島根原子力発電所保安規定審査資料	
資料番号	TS-93
提出年月日	2023年8月24日

島根原子力発電所2号炉

高圧炉心スプレイ系および原子炉隔離時冷却系の
第一水源変更に係るサーベイランスについて

2023年 8月
中国電力株式会社

第1図 テストライン (HPCS, RCIC)

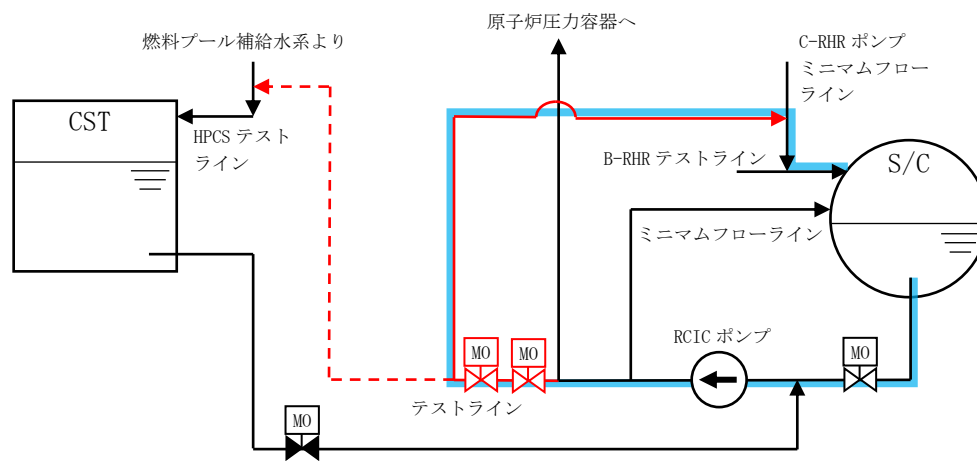
HPCS ポンプおよび RCIC ポンプについては、従来は CST を水源としたサーベイランスを実施していたが、第一水源を CST から S/C に見直したことに伴い、サーベイランスに用いる水源についても CST から S/C に見直す。サーベイランス時のテストラインを第 1 図に示す。

なお、HPCS および RCIC の第一水源およびサーベイランスに使用する水源を CST から S/C に見直したことから、S/C に接続するミニマムフローラインおよびテストラインを新設し、従来使用していた CST に接続するミニマムフローラインおよびテストラインは撤去する。

HPCS および RCIC とともに、サーベイランス時に原子炉压力容器へ送水することは、原子炉出力および原子炉水位の変動および注水に伴う原子炉水質の悪化により原子力安全上困難であることから、サーベイランス時の送水先は S/C とする。
